Stellungnahme der lokalen Agenda 21, AK-Verkehr, zur gewählten Verkehrserschließung des Mediterana II

Bedenken der lokalen Agenda 21, AK-Verkehr, gegen die gewählte Verkehrsführung zum Mediterana II (Variante 1)

**Vorschlag der lokalen Agenda für die Verkehrsführung
zum und vom Mediterana II (Variante 5)**

Bild 3: Grundmaße für Verkehrsräume des Radverkehrs (Klammerwerte gelten bei verminderter Geschwindigkeit) (FGSV: EAE 85/95)

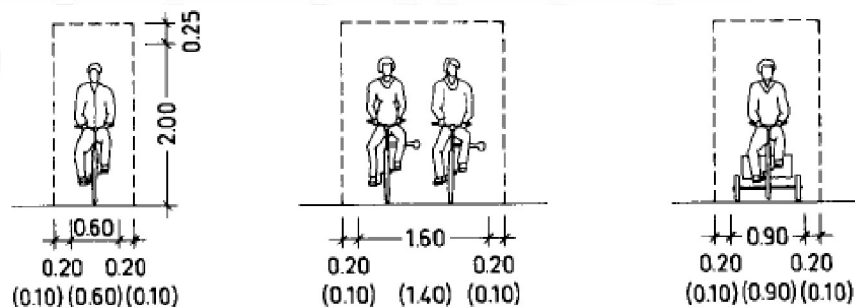
- 1.1. Unterführung B11:** Sämtliche An- und Abreisenden des Mediterana II werden über eine einzige Zufahrt geleitet. Im Bereich der Engstelle 'Unterführung' muss die Geschwindigkeit auf 40 km/h begrenzt werden, um den verkehrlichen Anforderungen der EAE 85/95 (siehe Anhang) zu entsprechen. Nur so kann der sichere Begegnungsfall LKW/PKW gewährleistet werden. Zwei Busse können sich in der Unterführung **nicht** begegnen (Begegnungsfall BUS/BUS). Der Fall PKW/PKW/RAD ist gerade noch möglich (nur bei stark verminderter Geschwindigkeit!).
